Stellungnahme zur Unterlage

Faktenerhebung zur Rückholung der radioaktiven Abfälle aus der Schachtanlage Asse II-Schritt 1:

Entwurfsplanung zum Anbohren der ELK12/750 von der 700-m-Sohle.

Arbeitsgruppe Optionen – Rückholung (AGO)

Abbildung 1 – Perspektivische Ansicht des geplanten Bohrorts und des Bohrfächers. (Aus BfS (2014b), Abb. 23, Seite 70)

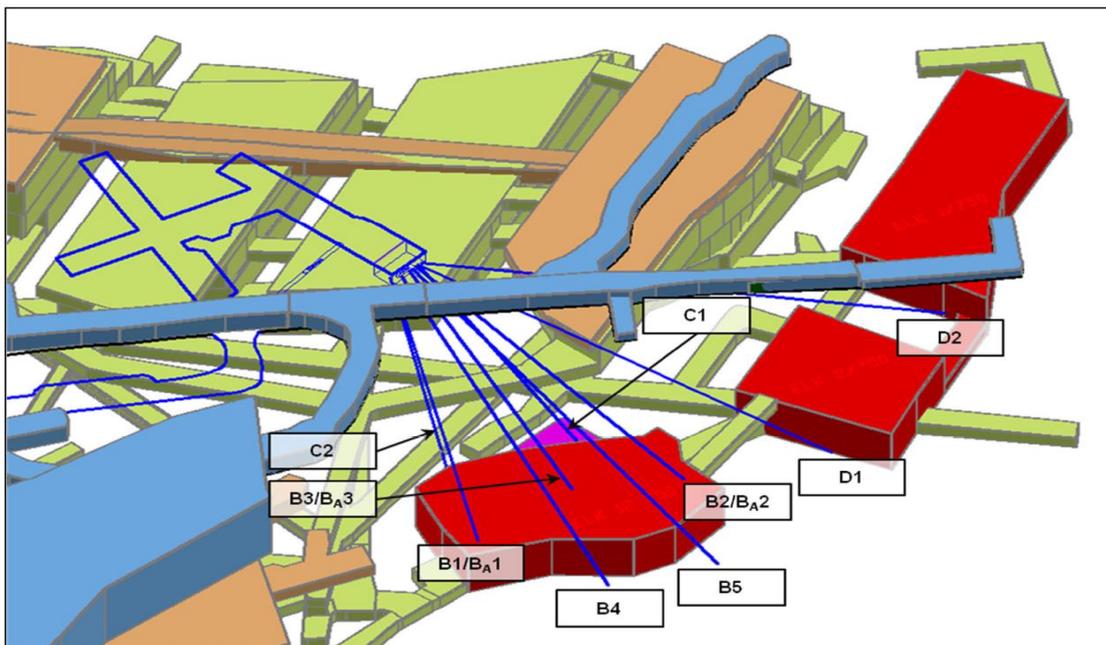
Die Abbildung 1 zeigt eine perspektivische Ansicht des geplanten Bohrorts auf der 700-m-Sohle und des Bohrfächers zur Einlagerungskammer 12/750 und den Einlagerungskammern 2/750 und 1/750. Im Hintergrund der Abbildung erkennt man die versetzten Kaliabbau 10, 11 und 12, sowie zahlreiche seitlich anschließende Strecken. Ergänzend zeigt Abbildung 2 einen Ausschnitt des Längsschnitts (Nr. 3) des Gruben-Risswerks durch die Kaliabbau. In diesem Bereich erstrecken sich die Kaliabbau nur zwischen den Niveaus der 725-m-Sohle und der 750-m-Sohle.

Durch die Einbringung von feuchtem Versatz in die Kaliabbau könnten sich in den Nebenstrecken oder in Rissen im Salzgebirge Laugen aufgestaut haben, die beim Stoßen der Bohrungen eventuell angetroffen werden. Seitens des Betreibers wird auch angenommen, dass die im Laugensumpf vor der ELK 12/750 angetroffenen kontaminierten Lösungen aus den Kaliabbauen gespeist werden. Obwohl die ggf. zu erwartenden Lösungsmengen begrenzt sind, könnten sie zu Störungen im Bohrbetrieb führen. Entsprechend sollte man darauf vorbereitet sein. Es sollte auch vermieden werden, dass substantielle Mengen angetroffener Lösungen durch die Bohrungen in die Einlagerungskammer abfließen können, beispielsweise durch Mörtel-Injektionen in wasserführenden Bereichen. Gegebenenfalls sollte eine verdichtete Überwachung des Laugensumpfes vor ELK 12 während der Bohrarbeiten vorgenommen werden.

Abbildung 3 – Zusammenschau der geplanten Bohrer auf der 700 m Sohle. Orange: Faktenerhebung ELK 12/750); Hellblaue Linien: Bohrungen vom bisherigen Ansatzpunkt auf der Vahlberger Strecke für Erkundungsbohrungen für Schacht 5 (blauer Kreis); Grün: Projektion der ELKs auf der 750 m Sohle.

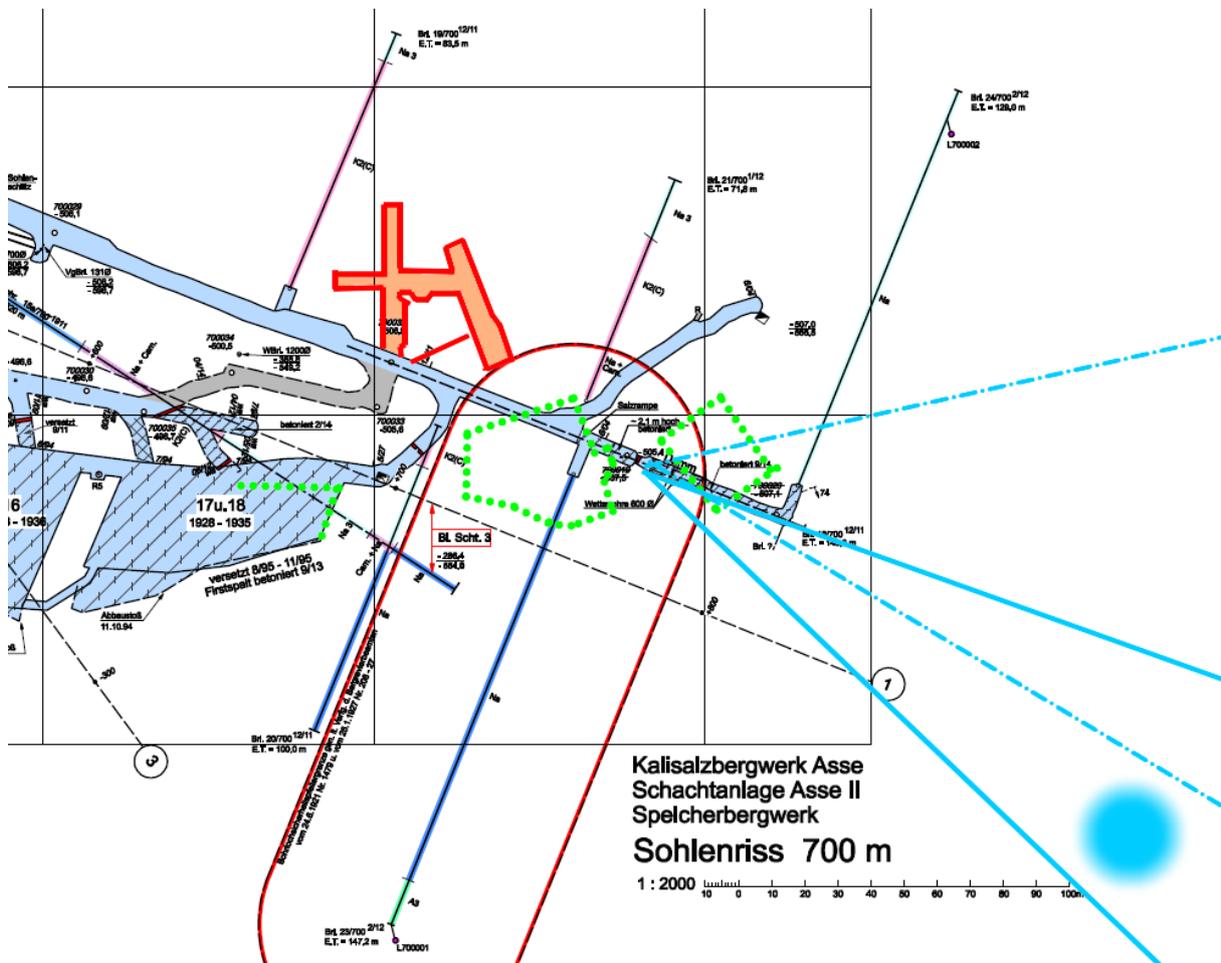
Im östlichen Abschnitt der 700-m-Sohle sind derzeit entlang der Vahlberger Strecke zwei nicht weit voneinander entfernte neue Bohrer geplant (Abbildung 3).

Das östlichere Bohrort soll der Aufstellung einer Bohranlage für Horizontalbohrungen zur Erkundung des Gebirges im Umfeld des vorgesehenen Standortes für Schacht Asse 5

dienen. Nach Schwierigkeiten bei der druckfesten Abdichtung des Standrohres gegen das Gebirge wird überlegt, dieses Ort aufzugeben und zu verlegen, wahrscheinlich in die Seitenstrecke, die von der Vahlberger Strecke wenig westlich des Dammjochs nach Nordosten abzweigt.

Das westlichere Bohrort, welches Gegenstand des hier von der AGO kommentierten Planungsentwurfs ist, soll dem Anbohren der Einlagerungskammer 12/750 von der 700-m-Sohle aus im Rahmen der optimierten Faktenerhebung dienen.

Wegen der steilen Bohrspuren und der erforderlich gehaltenen Anwendung eines Preventers sowie aufgrund sonstiger, vornehmlich dem Strahlenschutz geschuldeten Einrichtungen, soll das Bohrort nach der vorgelegten Entwurfsplanung erhebliche Ausmaße annehmen, die an die Abmessungen von ELKs heranreichen. Dies ist in dem bereits stark durchbauten und beanspruchten Gebirge nicht unproblematisch, weil erneut das Spannungsfeld in der Nähe der ELK (Vgl. Abbildungen 1 und 3) erheblich gestört wird, und weil große Mengen carnallitischer Ausbruchsalze anfallen, die nicht verwertbar sind und entsorgt werden müssen.

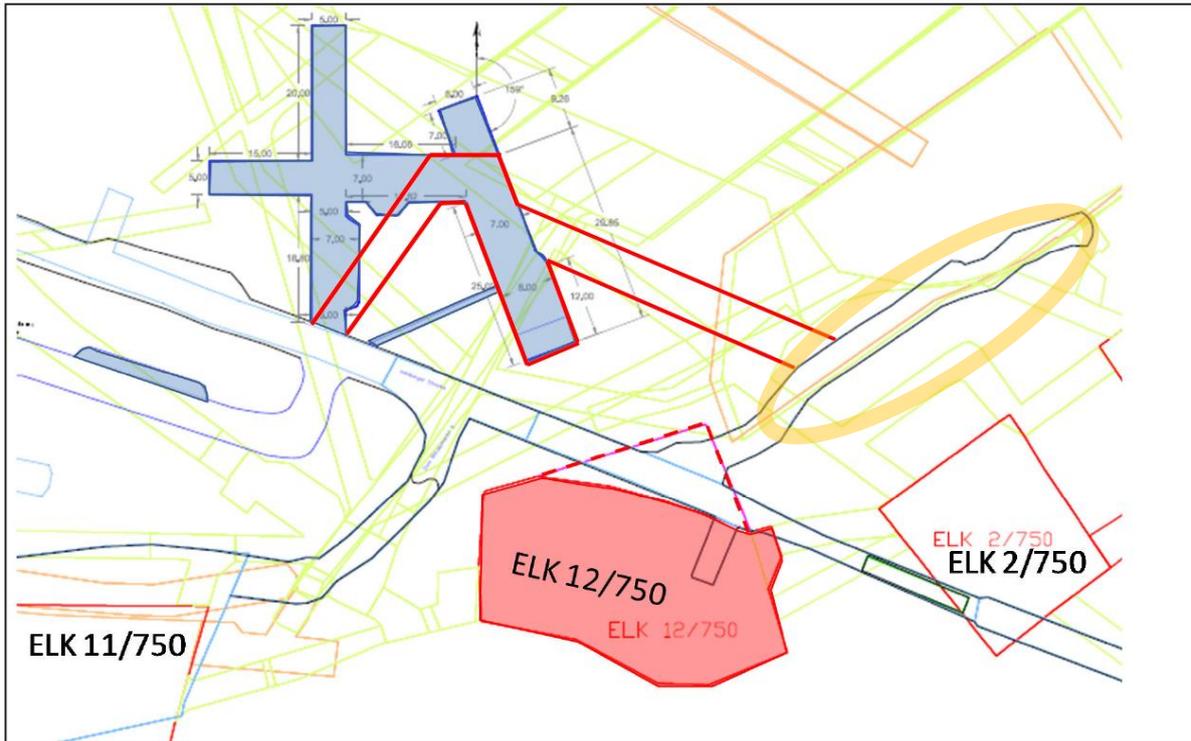
Obwohl die AGO die geplante Vorgehensweise grundsätzlich für machbar hält, gibt es möglicherweise noch denkbare Optimierungspotentiale. In der nachfolgenden Liste sind einige Beispiele ohne Berücksichtigung bergrechtlicher Zulassungsvoraussetzungen aufgeführt:

- Durch eine andere Konfiguration der Zuwegung und des Fluchtweges könnten die Auffahrungen für das Bohrort geringer ausfallen und besser genutzt werden (Siehe Abbildung 4).

- Viele der in der Entwurfsplanung genannten Einrichtungen könnten in bereits bestehenden Auffahrungen in der Nähe des Bohrorts untergebracht werden oder mit dem benachbarten Horizontal-Bohrort (Schachterkundung) gemeinsam genutzt werden.
